不 具 合 箇 所 説 明 図

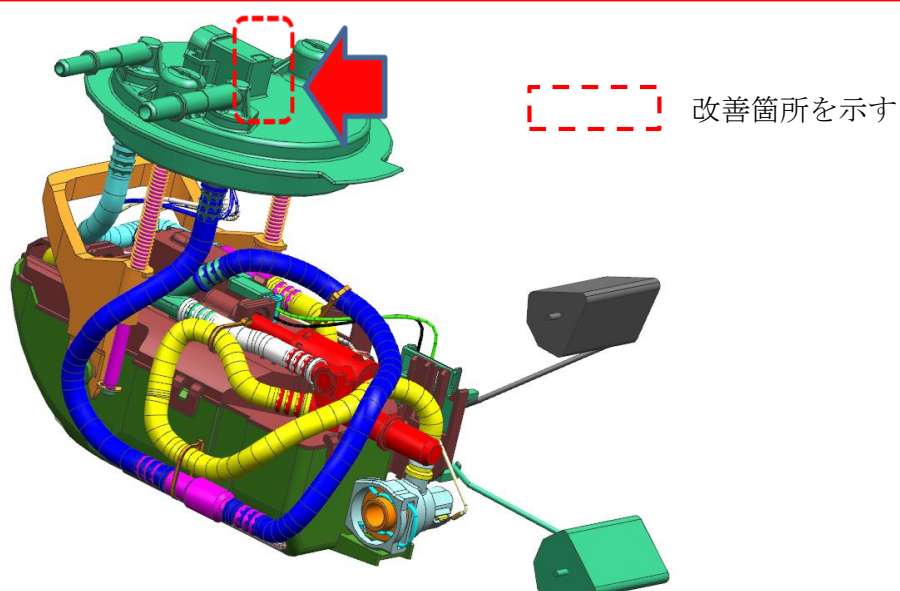
燃料ポンプにおいて、当該ポンプのコネクター端子の設計が不適切なため、端子間で微動振動摩擦や擦過腐食が発生するものがある。そのため、そのままの状態で使用を続けると、端子に錆が発生し、接触抵抗が増えることで発熱し、コネクター端子付近に穴が開き、燃料が漏れるほか、端子間に接触不良が発生し、警告灯が点灯するとともに、燃料ポンプが停止し、最悪の場合、走行中にエンストに至るおそれがある。

全車両、燃料ポンプを対策品に交換する。

左ストラットタワー部分に黄色ペイントを塗布する。
